ベーシックシリンダ BC・BCSA・BCTA・BCD φ16 おねじ仕様
ピストンロッド先端部寸法変更のお知らせ

【対象機種】 ベーシックシリンダ φ16 おねじ仕様（-B）
BC16×ストローク-B
BCSA16×ストローク-B
BCTA16×ストローク-B
BCD16×ストローク-B

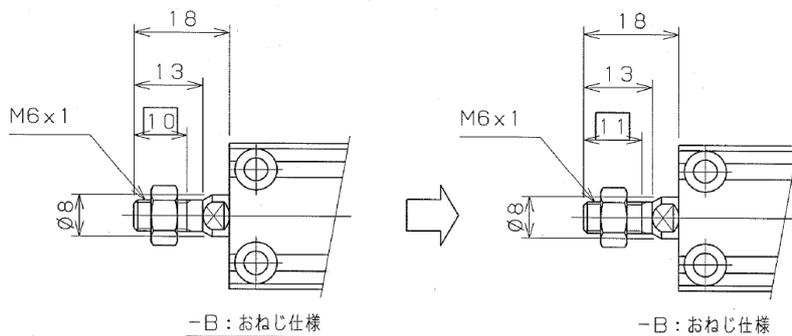
【変更内容】 おねじ仕様：-BのM6×1ネジ長さ10→11への変更。
※ピストンロッド出寸法の変更はありません。
※詳細は二頁目をご参照ください。
